STRABAG Építő Kft.
Közlekedésépítés / Direkció : MD
BB Terület / 2. régió
Nyugat-dunántúli Főépítésvezetőség
H – 9022 Győr, Schwarzenberg út 8/b.

Tárgy: Külterületi helyi közutak fejlesztése, Hegyeshalom 0555, 0624, 0633 és 01761 hrsz

Jelen levelünkben hivatkozva a Tisztelt Műszaki Ellenőr 2024.02.22.-én kelt e-építési naplóban történt bejegyzésére, az alábbiakban adjuk meg a Hrsz 0633, 0624, és 0555 külterületi utak altalaj cseréjére vonatkozó pótmunka ajánlatunkat.

Ajánlati összegünk: nettó 8.878.266.- Ft

HRSZ 0633 KÜLTÉRÜLETI ÚT, TALAJCSERÉVEL ÉLVNTEI SZAKASZOK

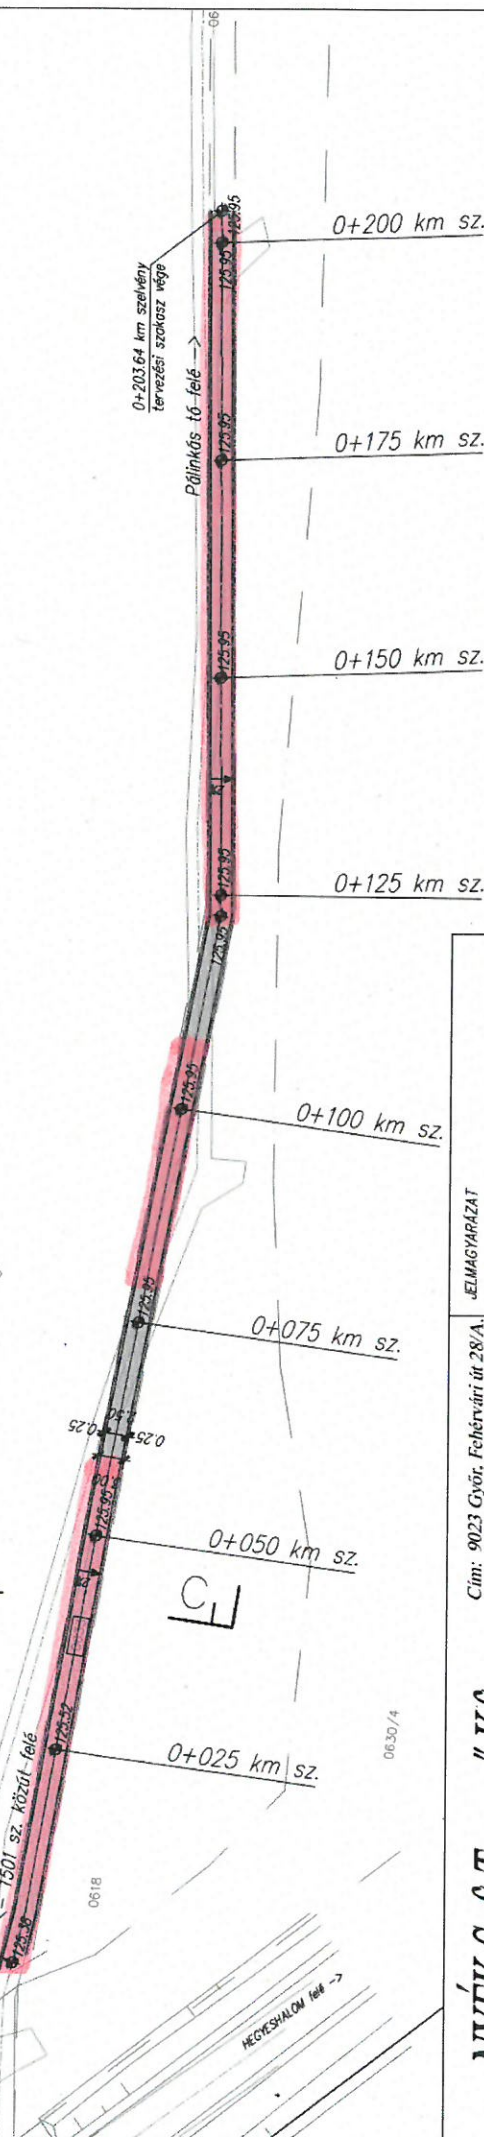
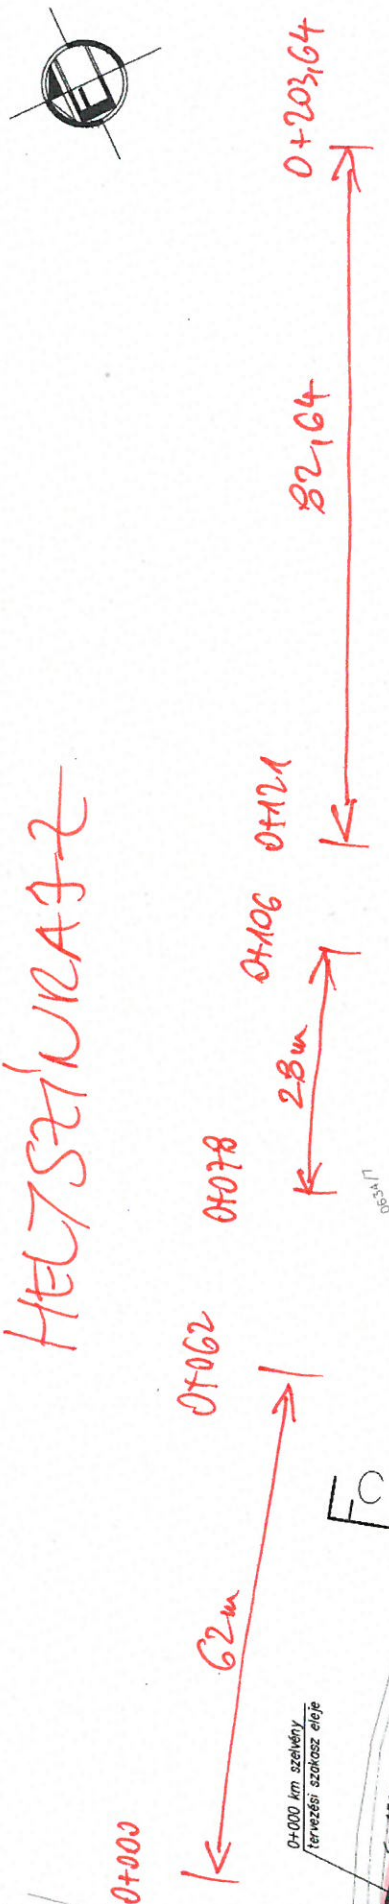
TALAJCSERÉ 40CM ÚTG
2063 MECHANIKAI STABILIZÁJT
ALAPRÉTEG KÉSHÍTÉSÉVEL
172,64 m hosszan 570 m²-EN
